Изменение № 1 ГОСТ 23496—89 Эндоскопы медицинские. Общие технические требования и методы испытаний

Утверждено и введено в действие Постановлением Комитета стандартизации и метрологии СССР от 27.06.91 № 1168

Дата введения 01.01.92

Черт. 1

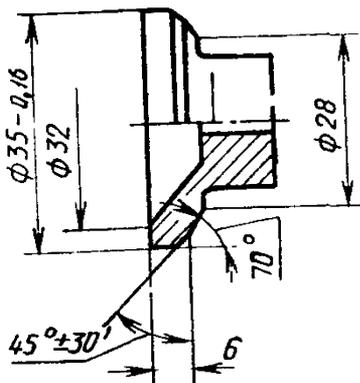
Пункт 2.21. Чертеж 1 заменить новым (кроме примечания); дополнить примечанием — 2:

«2. Неуказанные предельные отклонения размеров обработанных поверхностей: H14, h14»;

последний абзац. Заменить слова: «световодов и наглазников» на «световодов, наглазников и гнезд».
